高浜発電所の原子炉設置変更許可申請の概要

高浜発電所1、2号機の常設直流電源設備設置の概要

高浜発電所3、4号機の送水車導入等の概要

高浜発電所1、2号機の使用済燃料ピット保管時の管理方法変更の概要

高浜3、4号機への送水車導入

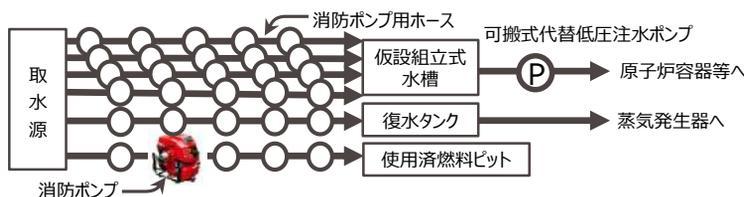
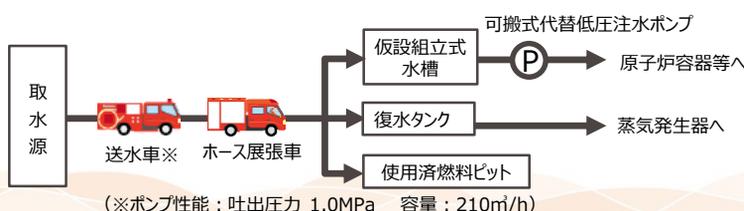
高浜3、4号機において、重大事故等の対応時に原子炉容器等への海水注水に必要な準備作業を短縮するため消防ポンプによる注水から、大飯3、4号機等で導入している送水車による注水に変更する。

1ユニット、最大6ラインの送水用ホースを敷設・72台の消防ポンプを設置

1ユニット、1ラインの送水用ホースを敷設・1台のポンプ[送水車]を配備 (最大6ライン→1ライン)

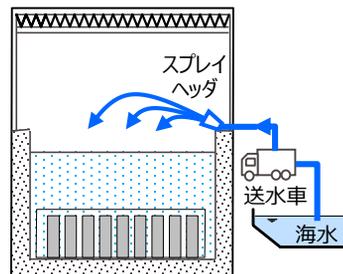
高浜1、2号機は、使用済燃料ピット水の大規模漏えい時にスプレーによる注水を行った際に燃料の未臨界性を確保するため、保管する燃料に中性子吸収体を挿入する管理等を行うこととしている。

今回、スプレーを模擬した試験等を実施して実際のスプレー時の水密度のデータ等の拡充を行い、改めて評価した結果、中性子吸収体を使用しない管理方法により未臨界性が確保されることを確認したことから管理方法を変更する。

燃料の使用状態に応じて、保管エリア(3段階)を設定するとともに中性子吸収体を使用

燃料の使用状態に応じて、保管エリア(2段階)を設定
